SERVICE BULLETIN

Service Bulletin No. 2018-03

OBJET: Capture de position du papillon.

MODELES AFFECTES : tous les moteurs à 4-cylindres UL260 / UL350 avec un seul ECU.

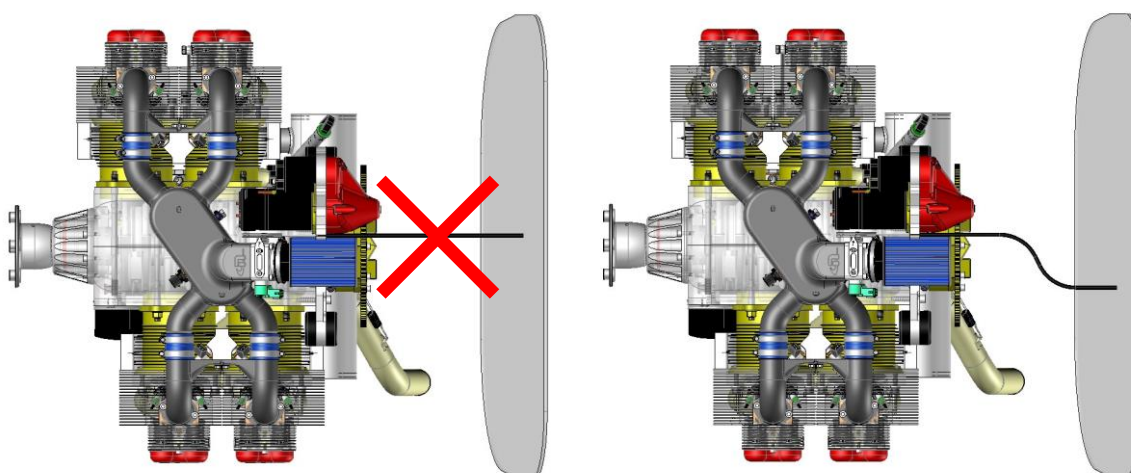
- 1) Vérifiez si votre câble est installé comme indiqué dans nos manuels d'installation

INCORRECT

CORRECT

Si votre câble d'accélérateur est installé correctement, aucune action supplémentaire n'est requise.

Si votre câble d'accélérateur n'est pas installé correctement, veuillez suivre les instructions ci-dessous.
